札幌圏都市計画道路の変更（北海道決定）

都市計画道路中 3・4・97号定山溪通を 3・3・97号定山溪通に名称を改め、次のように変更する。

変更説明書

(橋梁部)

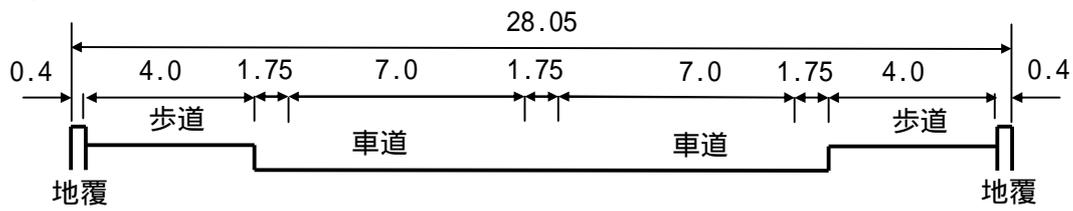
新		旧		変更内容
番号	路線名	番号	路線名	
3・3・97	定山溪通	3・4・97	定山溪通	名称の変更 幅員の拡幅変更（18m → 27m、変更区 間 L = 1,640m） 線形の変更（変更区間 L = 1,640m） 車線の数の決定（4車線） 一部区域の変更（すみ切り）
